申請の概要及び主な審査内容

- 地震調査委員会による「日本海南西部の海域活断層の長期評価(第一版)―九州地域・中国地域北方沖―」(以下「地震調査委員会(2022)」という。)を踏まえ、基準地震動を追加し、基準津波を変更
- 緊急時対策所を既に設置していることから、代替緊急時対策所に関する記載を削除

出典: 玄海原子力発電所3号炉及び4号炉審査資料 第1352回審査会合資料(令和7年8月8日)及び第1368回審査会合資料(令和7年11月7日)から一部抜粋・加筆

敷地周辺の震源として考慮する活断層分布(敷地30km以遠)

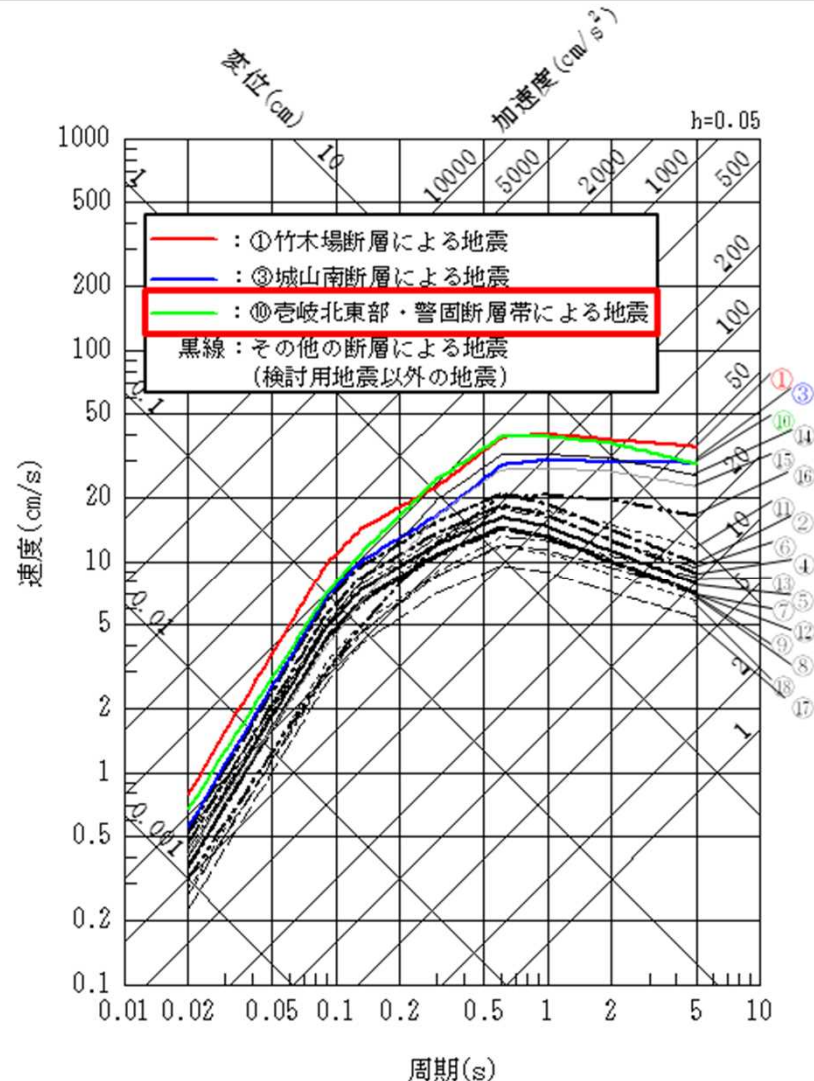
- 地震調査委員会(2022)を踏まえて「震源として考慮する活断層」が、以下のとおり変更されていることを確認
- 壱岐北東部の断層群及び警固断層帯を、一連の活断層帯として壱岐北東部・警固断層帯に見直し
- 宇久島北西冲断層及び中通島西方冲断層群を、一連の活断層帯として第1五島堆断層帯に見直し
- 厳原東方冲断層群の断層長さを見直し
- 白島冲断層帯及び福智山断層帯を追加

Noda et al.(2002)による応答スペクトルの比較

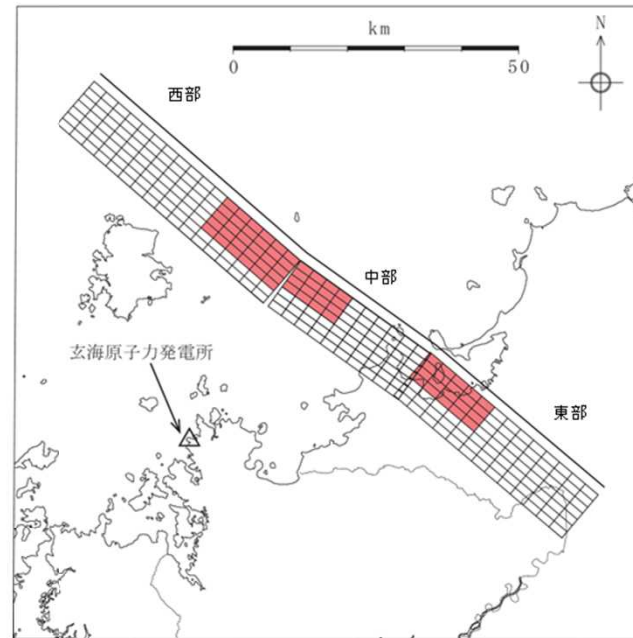
- Noda et al.(2002)による応答スペクトルの比較により、「吉岐北東部・警固断層帯による地震」が検討用地震として追加されていることを確認
- 「敷地ごとに震源を特定して策定する地震動」の評価について、「吉岐北東部・警固断層帯による地震」に、各種の不確かさを考慮して、「応答スペクトルに基づく地震動評価」及び「断層モデルを用いた手法による地震動評価」に基づき適切に評価が行われていることを確認

震源モデル

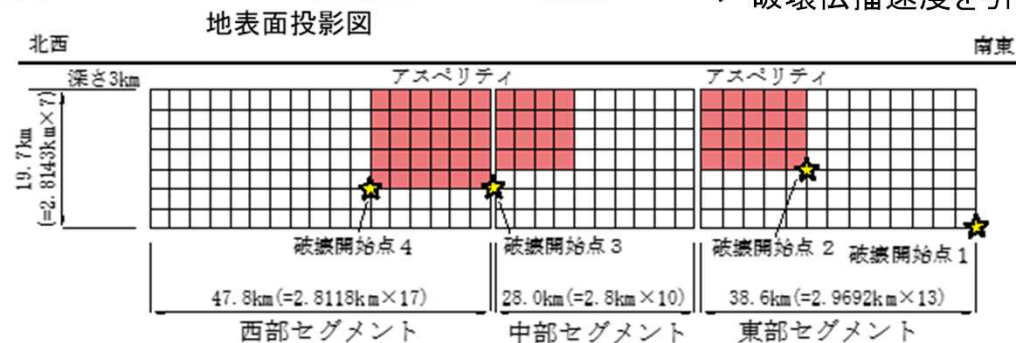
- 基本震源モデルとして、断層傾斜角は90°と設定し、敷地への影響が大きくなるよう敷地に近い位置にアスペリティを配置
- 基本震源モデルに対して、パラメータの不確かさを考慮した以下のケースを設定して評価を実施
 - ✓ 断層傾斜角を60°(敷地側に傾斜)としたケース
 - ✓ 応力降下量を基本震源モデルの1.5倍としたケース
 - ✓ 破壊伝播速度を引き上げたケース

基準地震動の応答スペクトル

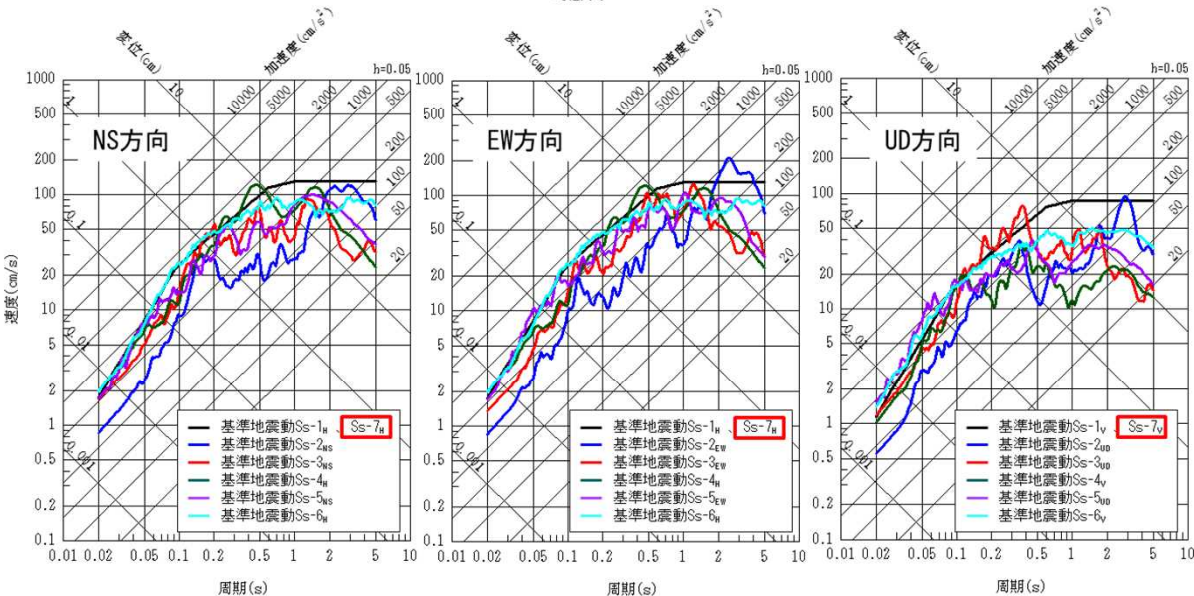
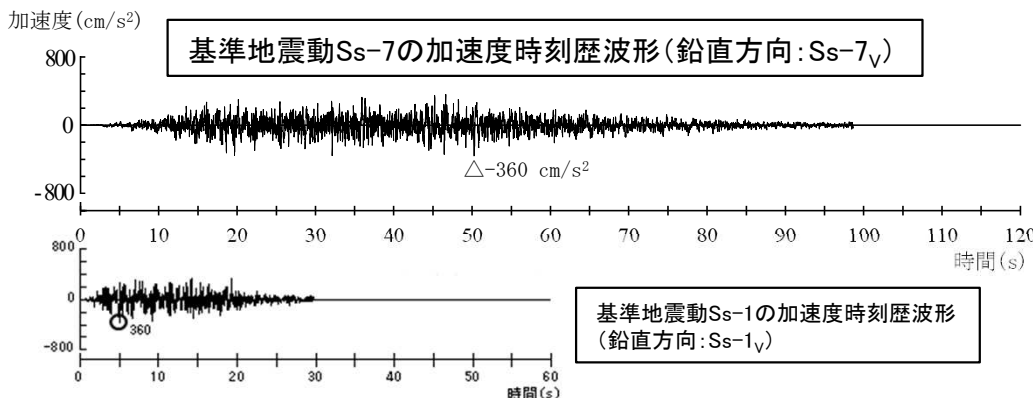
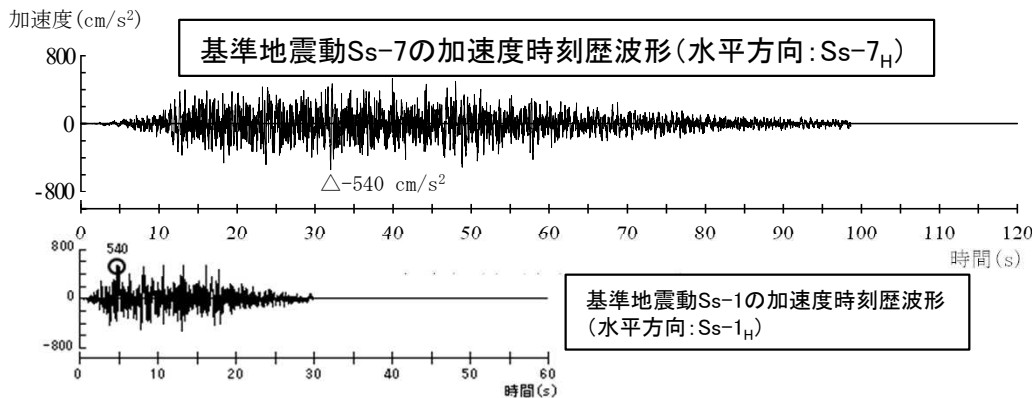
- 「沓岐北東部・警固断層帯による地震」の地震動の特徴(次頁参照)を踏まえ、「沓岐北東部・警固断層帯による地震」の地震動評価に基づき、基準地震動Ss-7が以下のとおり策定されていることを確認

基準地震動Ss-7は、「沓岐北東部・警固断層帯による地震」の応答スペクトルに基づく地震動評価結果を包絡させて策定された地震動(既に許可をした基準地震動Ss-1と比較して、設計用応答スペクトルは同じだが、加速度時刻歴波形は大きく異なる)

基準地震動Ss-7の設計用応答スペクトルを全周期帯で下回ることから、断層モデルを用いた手法による基準地震動の策定は不要

参考:「吉岐北東部・警固断層帯による地震」の地震動の特徴

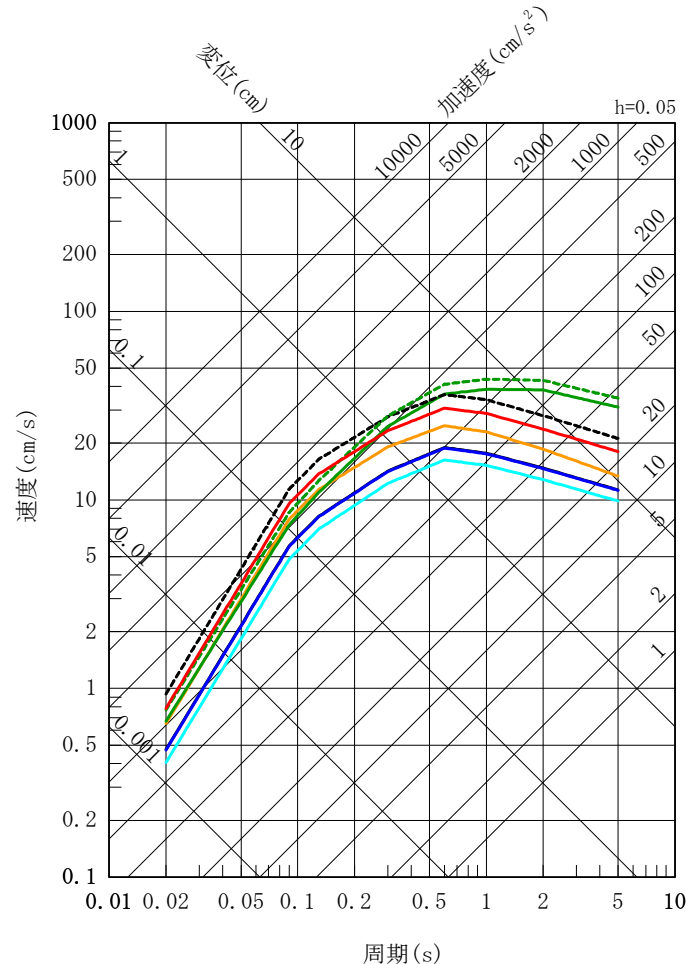
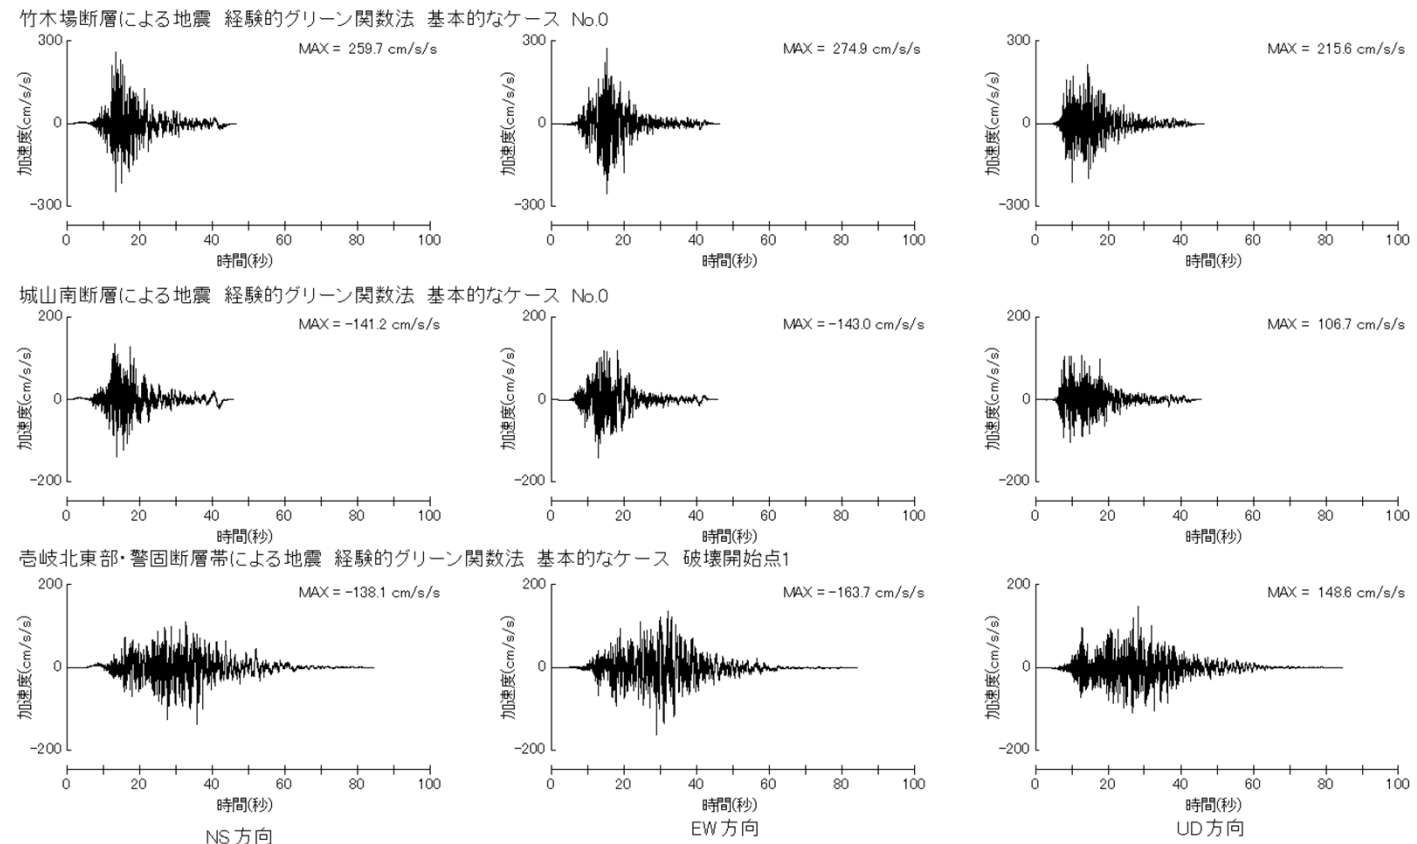
➢ 「吉岐北東部・警固断層帯による地震」の応答スペクトルは、「竹木場断層による地震」及び「城山南断層による地震」の応答スペクトルと比較して、鉛直方向の長周期帯において大きい

➢ 「吉岐北東部・警固断層帯による地震」の時刻歴波形は、「竹木場断層による地震」及び「城山南断層による地震」の時刻歴波形と比較して、継続時間が長い

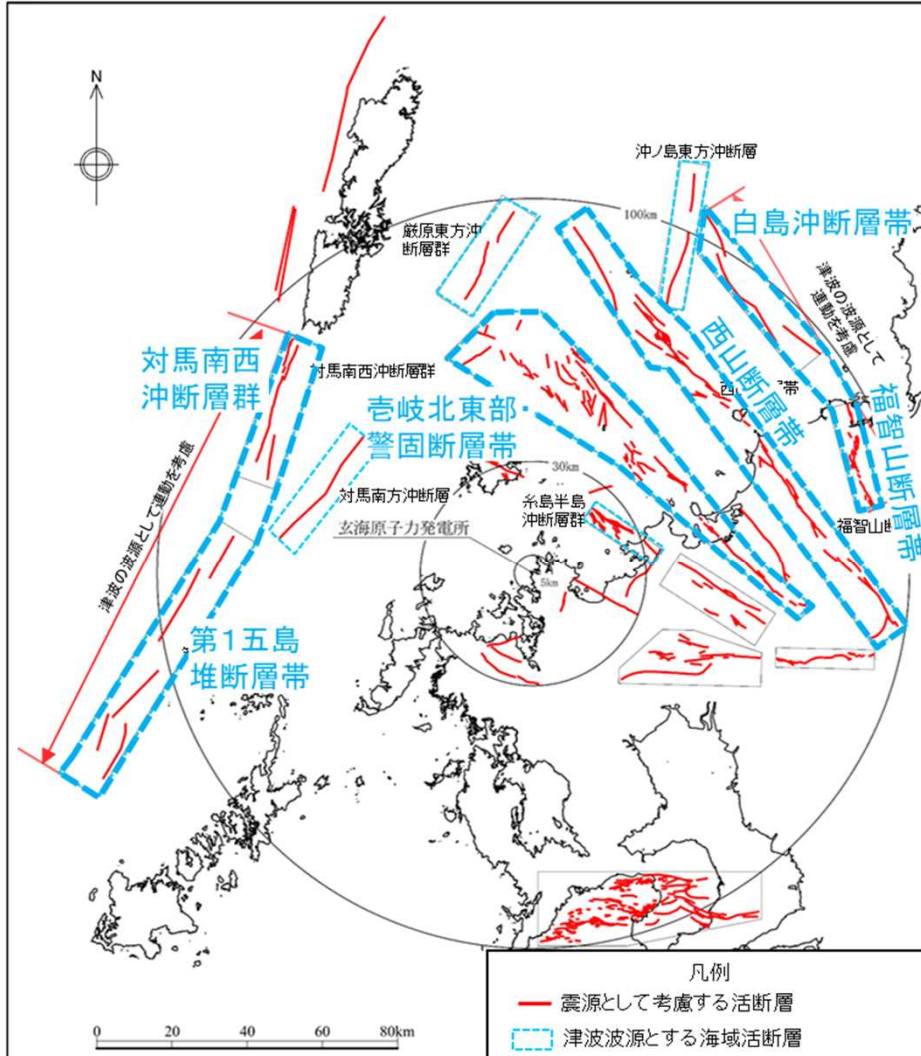
- 重大事故等対処施設の周辺斜面について、基準地震動Ss-7を用いた評価結果から得られた最小すべり安全率は9.3であり、評価基準値(1.2)を上回ることを確認

震源として考慮する活断層分布

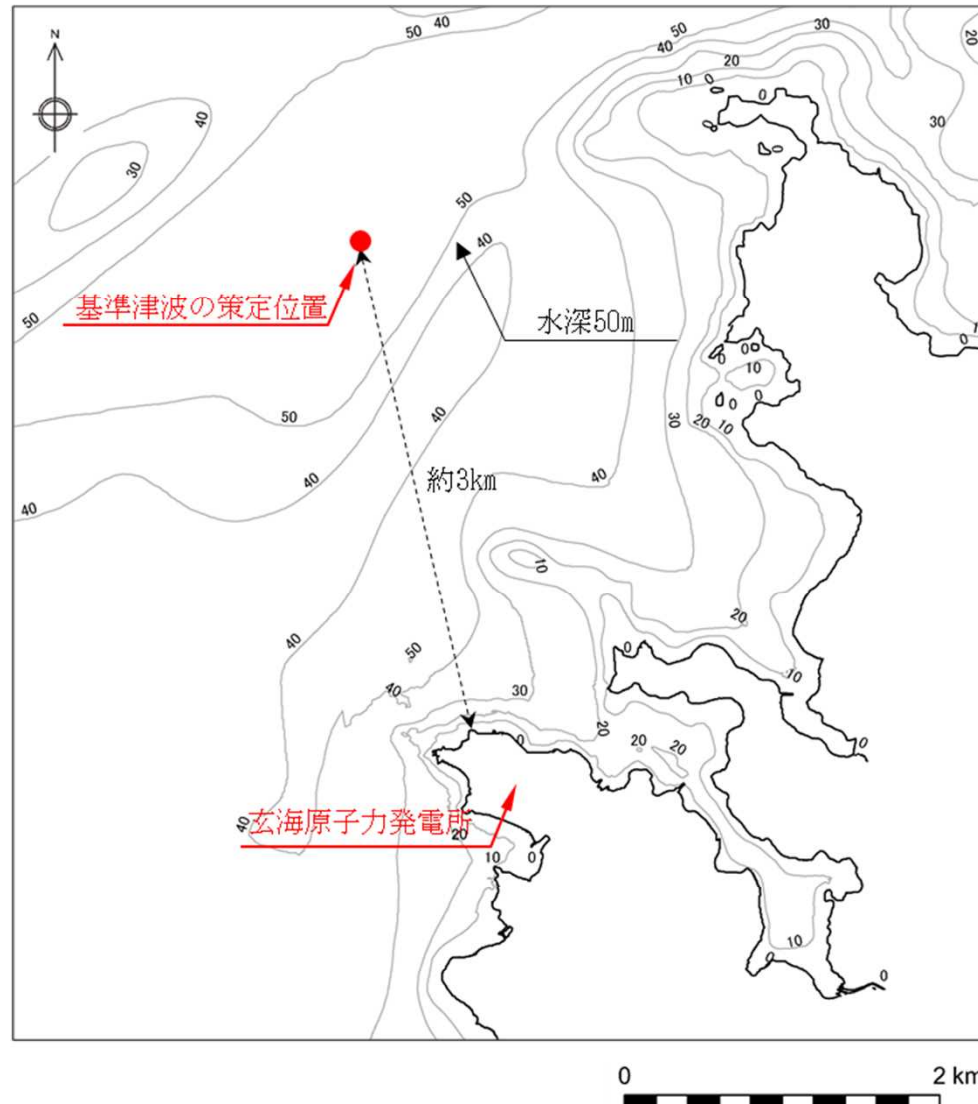
- 地震調査委員会(2022)を踏まえた「震源として考慮する活断層」の評価を基に、複数の活断層の連動も考慮した上で、検討波源の選定が適切に行われていることを確認
- 選定した検討波源について、地震調査委員会(2022)等の最新の科学的・技術的知見を踏まえて波源モデルを設定するとともに、傾斜角、すべり角等の各種の不確かさを考慮して適切に津波評価が行われていることを確認

基準津波の策定位置

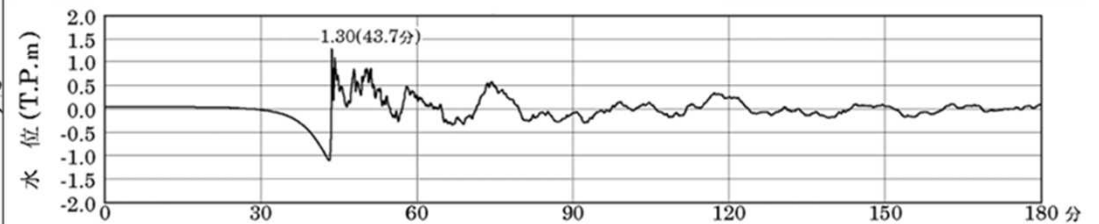
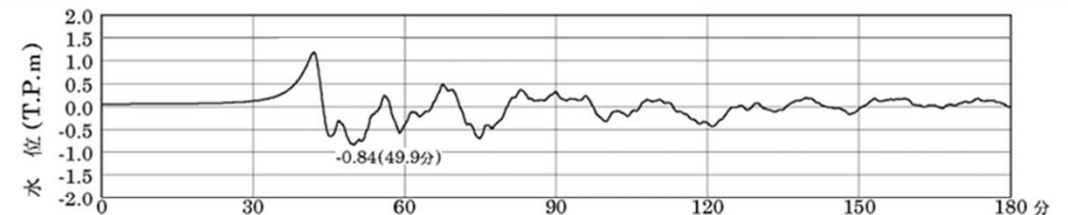
- 地震に伴う津波評価(前頁)の結果から、水位変動量が最も大きいケースが基準津波の波源に選定されていること及び基準津波の策定位置における時刻歴波形として基準津波が策定されていることを確認
- 基準津波が行政機関による津波評価を上回ること及び基準津波による水位変動に伴う砂移動の評価が適切に行われていることを確認

入力津波高さの評価地点

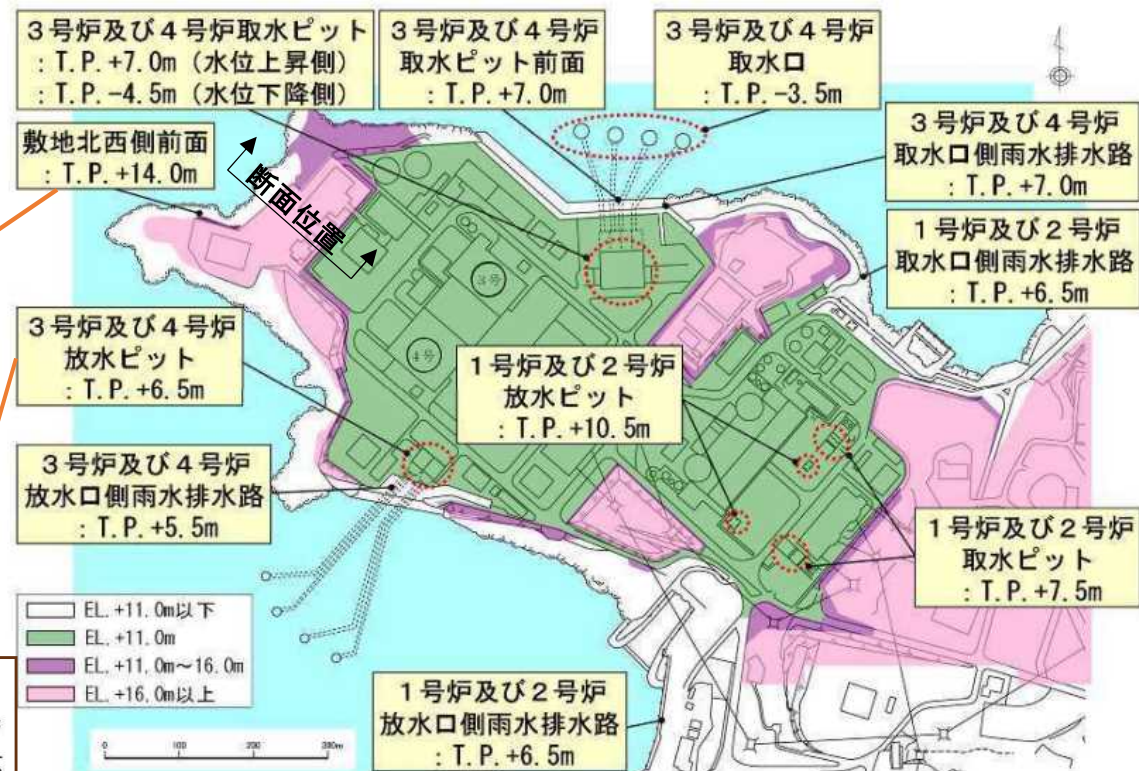
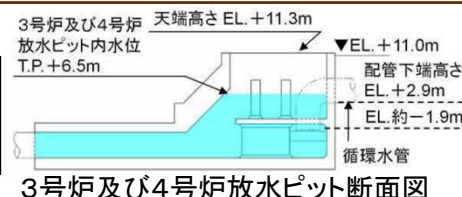
- 基準津波の変更に伴って入力津波高さが上昇することを踏まえ、敷地への流入防止(外郭防護1)について、以下を確認
 - 敷地北西側前面の入力津波高さ(T.P.+14.0m)が防護対象設備が設置されている敷地(EL.+11m)よりも高いことから、敷地北西側の岩盤部に津波防護機能を期待するため、地震時及び津波時の健全性評価を実施し、遡上波が到達しない
 - また、上記以外の箇所の敷地への遡上波の到達については、3号炉及び4号炉取水ピット前面の入力津波高さ(T.P.+6.0mからT.P.+7.0mに変更)よりも防護対象施設が設置されている敷地(EL.+11m以上)が高い位置にあることから、遡上波が到達しない
 - 1号炉及び2号炉も含めた取放水路等から津波の流入する可能性についても網羅的に検討し、入力津波高さに対して開口部(天端高さ)が高い位置にあることから防護対象施設の設置されている敷地に津波が流入しない(例: 3号炉及び4号炉放水ピット)
